POLIZEI
Hamburg

Straßenverkehrsbehördliche Anordnung

Örtlichkeit: 20251 Hamburg Lokstedter Weg 1-3

Regelung: Beschilderung von 2 Parkplätzen, auch auf dem Seitenstreifen, zur Bevorrechtigung elektrisch betriebener Fahrzeuge (eFz) an Ladesäulen
- hier Erweiterung der bestehenden Anordnung, Verdeutlichung der Parkanordnung

VZ 314-10 StVO mit allen Zusatzzeichen

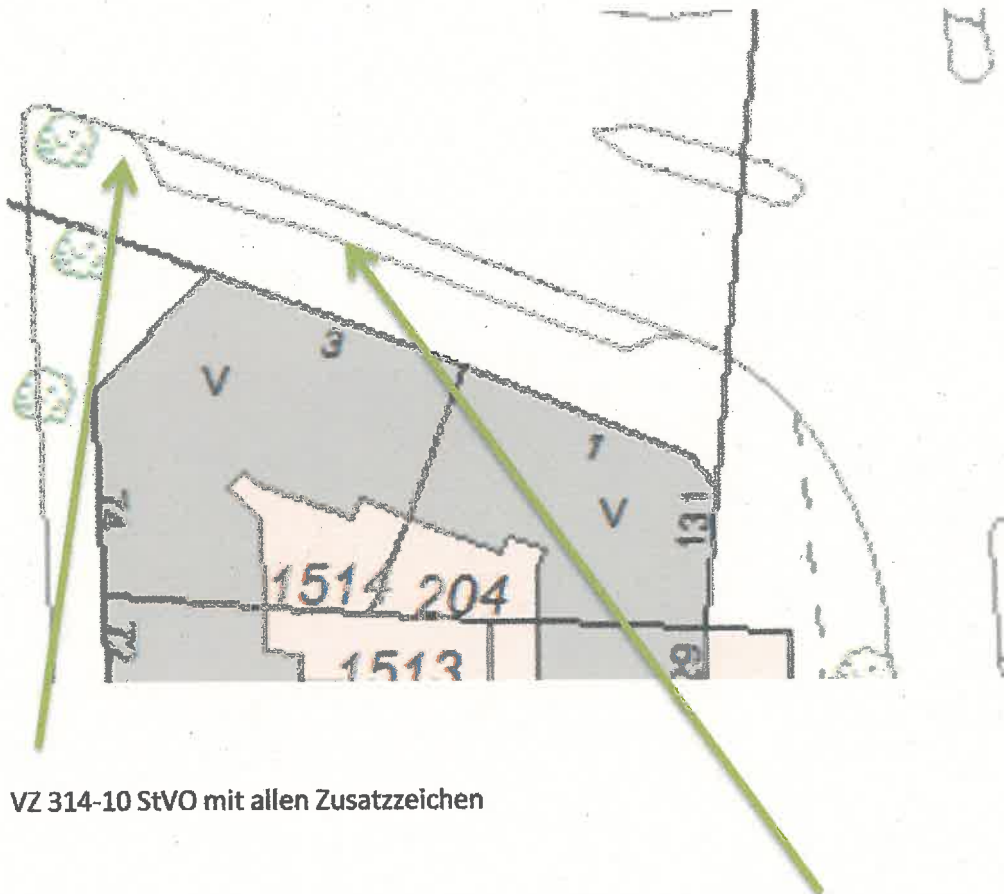
Aufstellung der VZ 314-10, mit den Zusatzzeichen „Elektrofahrzeuge frei“ – noch ohne Vz-Nr., Zusatzzeichen 1040-32 (Parkscheibe 2 Std.) und Zusatzzeichen 1042-31 (werktags 9-20 Uhr) am Beginn des Seitenstreifens, bzw. der E-Ladeplätze.

- Aufstellen eines VZ 314-10 StVO gemäß Foto / Skizze
- Aufstellen eines VZ 314-20 StVO gemäß Foto / Skizze

VZ 314-20 StVO mit allen Zusatzzeichen

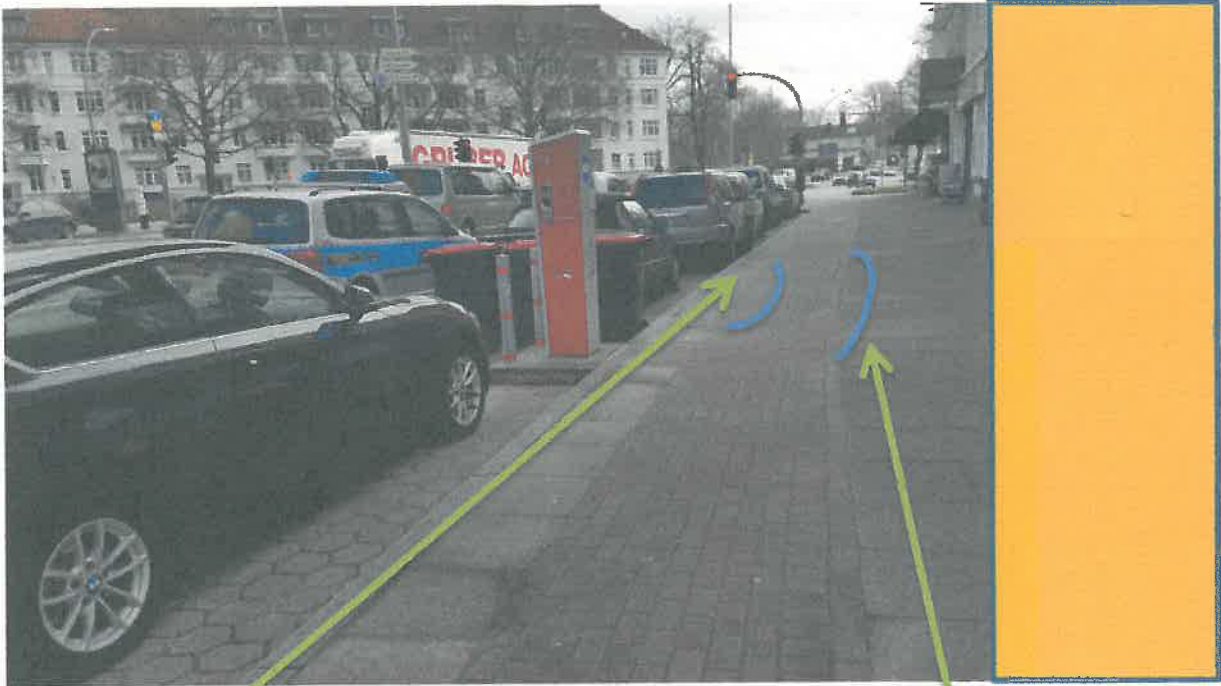
Aufstellung der VZ 314-20, mit den Zusatzzeichen „Elektrofahrzeuge frei“ – noch ohne Vz-Nr., Zusatzzeichen 1040-32 (Parkscheibe 2 Std.) und Zusatzzeichen 1042-31 (werktags 9-20 Uhr) am Ende der E-Ladeplätze.

An diesem VZ ist der dortige Radweg analog zum VZ 295 StVO mit dem erforderlichen Sicherheitsabstand herum zu führen.

Auftragen einer Radwegbegrenzungslinie (analog VZ 295 StVO) um das VZ 314-20 mit Träger herum, um den erforderlichen Sicherheitsabstand zwischen VZ und Radweg zu wahren.

Standort des VZ 314-20 StVO mit allen Zusatzzeichen
am Ende der E-Ladeplätze

Aufmarkierte Verschwenkung
